FSN 88200486

VIGTIGT - Vigtig produktinformation
Rettelse vedr. medicinsk udstyr
BrightView SPECT, BrightView X og BrightView XCT

Softwareproblemer identificeret på BrightView SPECT-, BrightView X- og BrightView XCT-systemerne

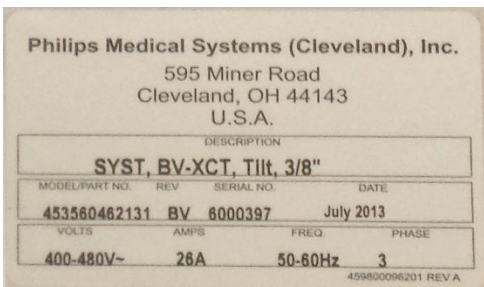
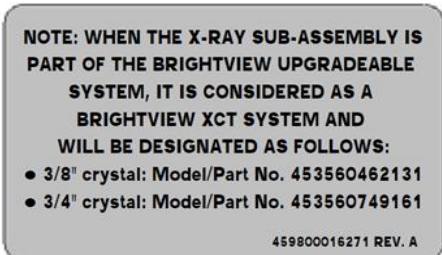
BERØRTE PRODUKTER	<ul style="list-style-type: none"> • BrightView SPECT • BrightView X • BrightView XCT-systemer
BESKRIVELSE AF PROBLEMET	<p><u>Problem 1:</u> Efter en hjertescanning og under brug af SmartStep* til at konfigurere kameraet til en relativ 180-procedure, kan detektor 1 kollideres med hovedholderen, når der skiftes fra den position, hvor fladpanelet anvendes.</p> <p>Problemet er ikke blevet indberettet, men er blevet identificeret under intern test på et BrightView XCT-system. Dette problem berører kun BrightView XCT-systemer.</p> <p>Se afsnittet "HANDLINGER, SOM SKAL FORETAGES AF KUNDEN/BRUGEREN" i denne FCO for yderligere information om dette problem.</p> <p>*SmartStep er arbejdsprocessen for automatisk optagelse med JETStream optagelsesstationen, som hjælper med kamerakonfiguration og -placering.</p> <p><u>Problem 2:</u> Under SPECT-billedtagning af en patients lunger anmoder den kliniske scanningsoptagelsesprotokol gantryrotationen om at flytte sig fra en position på 45 grader til 90 grader. Se figur 1 nedenfor. Under en klinisk scanningsoptagelse, bevægede detektorhovederne sig væk fra patienten (omdrejningspunkt) i en utilsigtet bevægelse, og efterfølgende drejede gantryet uventet til 240 graders positionen. Bevægelsen fra 90 til 240 grader tager ca. 7 sekunder.</p> <div style="text-align: center;"> </div> <p>Figur 1: Detektoren og gantryets retning set med ansigtet vendt mod gantryet.</p>

<p>HANDLINGER, SOM SKAL FORETAGES AF KUNDEN/BRUGEREN</p>	<p>Philips anbefaler, at kunderne/brugerne opbevarer en kopi af denne FCO sammen med udstyrets brugermanual, indtil videre.</p> <p>Problem 1: Philips anbefaler kunden/brugeren at anvende følgende midlertidige løsning indtil implementeringen af den sikkerhedsrelaterede afhjælpende handling for at undgå kontakt mellem detektoren og hovedholderen, som beskrevet ovenfor under problem 1:</p> <p>KUN hvis systemet er placeret i en relativ-90-konfiguration med en af detektorerne under panelniveauet, og lejet er i patientplaceringspositionen: Følg rækkefølgen af handlinger før der udføres en undersøgelse med brug af hovedholderen:</p> <ul style="list-style-type: none"> - Aktiver røntgenpanelet, eller fold det sammen, om nødvendigt, - Kør PPM'en for patientplacering, - Monter hovedholderen, og - Anbring patienten på lejet, og fortsæt i undersøgelsen <p>Foretag også følgende forebyggende handlinger:</p> <ul style="list-style-type: none"> • Monitorer patienten under enhver systembevægelse. • Sørg for at kende til flere nødstopknapper, der kan standse alle systembevægelser. (Nødstop: hvor systemet øjeblikkeligt standser alle detektor- og gantry-bevægelser ved at afbryde strømmen til motorerne, der styrer systemets bevægelser)
